HOSPITAL MILITAR CENTRAL

FORMULARIO N° 01 DE OBSERVACIONES Y RESPUESTAS AL PROYECTO DE PLIEGO DE CONDICIONES DEL PROCESO DE LICITACIÓN PÚBLICA N 022/2016.

OBJETO: ARRENDAMIENTO DE DOS(02) EQUIPOS DE RADIOLOGIA DIGITAL Y UN (1) MAMOGRAFO DIGITAL DIRECTO, LOS CUALES DEBEN INCLUIR ADECUACIÓN E INSTALACIÓN, MANTENIMIENTO PREVENTIVO, PREDICTIVO, CORRECTIVO Y SOPORTE TÉCNICO"

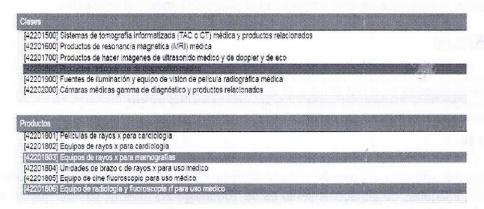
Nivel de Endeudamiento: Solicitamos se acepten proponentes con un nivel de endeudamiento Menos o igual al 70%.

Esta solicitud se basa en los indicadores financieros solicitados para procesos anteriores de la Entidad y que garantizan la participación de varios oferentes.

Se acepta la observación con el fin de brindar mayor pluralidad y participación de oferentes en el presente proceso de contratación, el indicador de liquidez requerido para el presente proceso será >=1 y el indicador de nivel de endeudamiento requerido será <=70%, lo anterior toda vez que el solicitante cuenta con antecedentes de contratación con la entidad donde la ejecución se ha realizado sin ningún inconveniente, el cambio se reflejará en el pliego de condiciones definitivo.
